## Keuringsverslag van een elektrische laagspanning- en zeer lage spanningsinstallatie

NIET CONFORM

Straatnaam	Collegelaan
Huisnummer	30
Busnummer	31
Postcode	2140
Gemeente	BORGERHOUT
Land	België

Controlebezoek van een oude huishoudelijke elektrische installatie van een wooneenheid bij verkoop op vraag van de verkoper volgens (KB 08/09/2019) - AREI Boek 1- 8.4.2. en 8.2.1. en 4.2.4.3.

Afbeelding schakel- en verdeelbord:

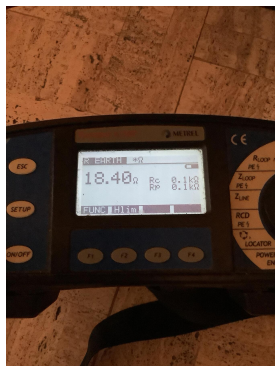
- 15.01 Het verdeelbord is niet makkelijk toegankelijk. (Boek 1 Onderafdeling 5.3.5.1.C.) Penautomaten
- 15.02 De aanduiding van de stroomkringen en/of apparatuur, aansluitklemmen, enz dient aangebracht of vervolledigd te worden. (Boek 1 Onderafdeling 3.1.3.1. en 3.1.3.3.A. en 5.1.6.1)

- 15.13 De nominale spanning dient duidelijk vermeld te worden op een oordeelkundig gekozen plaats. (Boek 1 Onderafdeling 3.1.3.3.)
- 15.15 De toegankelijkheid van het schakelbord is te verbeteren. (Boek 1 Onderafdeling 5.3.5.1.C.) Deksel vast in afwerking muur

- 16.01 Een verzegelbare differentieelstroombeschermingsinrichting dient geplaatst te worden aan het begin van de installatie. (Boek 1 Onderafdeling 4.2.4.3.) Afwezig

- 16.02 Een algemene differentieelstroombeschermingsinrichting met een nominale stroom (In) van minstens 40A en een gevoeligheid van maximum 300mA dient geplaatst te worden. (Boek 1 Onderafdeling 4.2.4.3. en 5.3.5.1.) Afwezig

- 17.02 De smeltzekeringhouders of houders van kleine vermogensschakelaars met pennen met een sectie kleiner dan 10mm<sup>2</sup> dienen voorzien te worden van kalibreerelementen. (Boek 1 Onderafdeling 5.3.5.5.A.)
